Réponses du Transporteur à la demande de renseignements n° 1 de la Régie

**DEMANDE DE RENSEIGNEMENTS CAVIARDÉE N° 1 DE LA RÉGIE RELATIVE À LA DEMANDE DU
TRANSPORTEUR RELATIVE AU REMPLACEMENT DE LA SECTION À 315 KV DU POSTE GUY**

**Figure R 8.1
Échéancier du Projet**

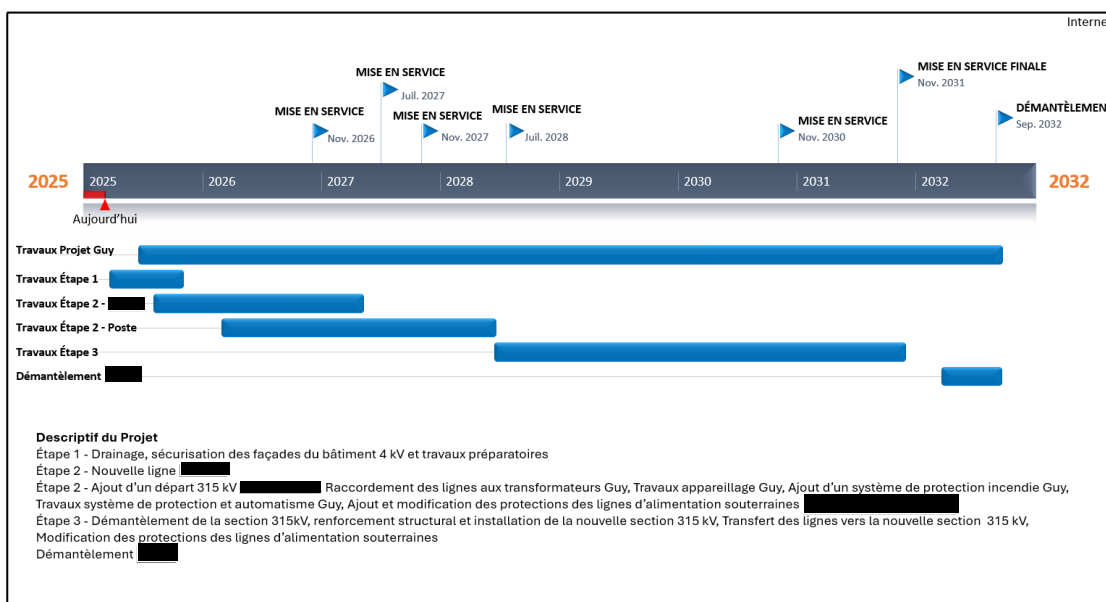
8.1 Veuillez déposer un calendrier de réalisation du Projet de niveau 2 qui illustre le séquençement des travaux, par étape, avec leurs dates de début et de fin.

- 1 **Le Transporteur présente l'échéancier du Projet illustrant le séquençement des**
- 2 **travaux par étape et leurs dates de début et de fin.**
